**MEDIDAS DE MITIGACIÓN DEL PROYECTO
EDIFICIO VIVE CENTENARIO
(ID SEIM 13038209)
COMUNA DE LAS CONDES**

I. MEDIDAS DE MITIGACIÓN

Ilustración 1: Accesos Vehiculares del Proyecto

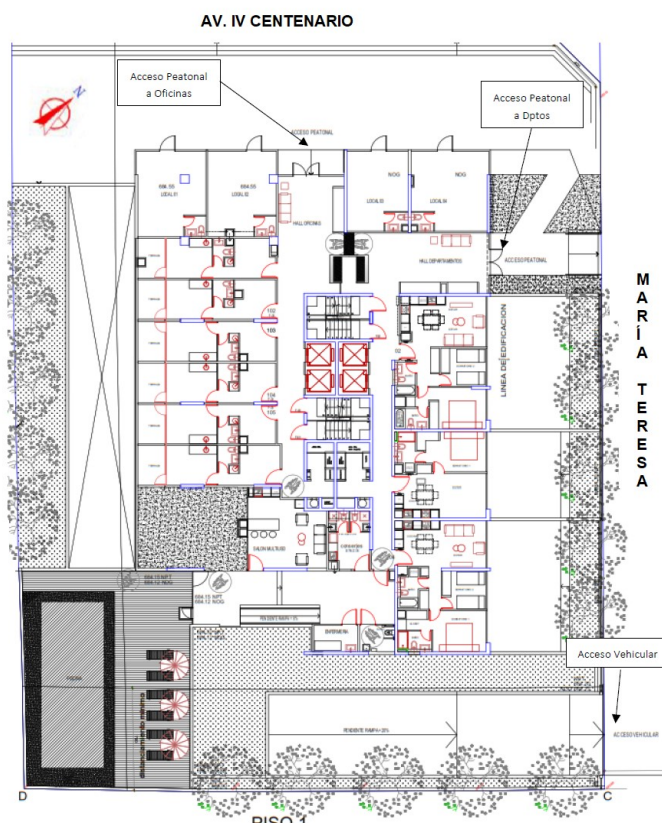
El espacio que existirá entre **el portón de acceso y la vereda** no podrá ser menor a 5,5 metros, considerando que el flujo preponderante que ingresará al proyecto serán vehículos livianos. El control de accesos debe considerar capacidad suficiente para que el control no produzca cola que interfiera la circulación peatonal.

Se contempla la instalación de una baliza y un espejo convexo en el acceso vehicular del proyecto, lo anterior para minimizar los conflictos y riesgos de accidentes entre peatones/ciclistas que circulan y vehículos que salen.

El acceso al proyecto, debe garantizar que las maniobras que realicen los camiones que ingresarán al proyecto, serán en marcha adelante.

Los radios de giro y el ángulo de incidencia del acceso se deben ajustar y cumplir con los parámetros de diseño y disposiciones legales de la OGUC. Además, de permitir que las maniobras de entrada y salida, no interfieran la circulación de los otros vehículos que circulan por la vía, ni se genere entrecruzamiento de los vehículos que entran y salen.

El acceso del proyecto debe estar ubicado y diseñado de tal forma que permita una buena visibilidad de los vehículos que salen, libre de obstáculos, permitiendo una visibilidad mínima de 20 metros.
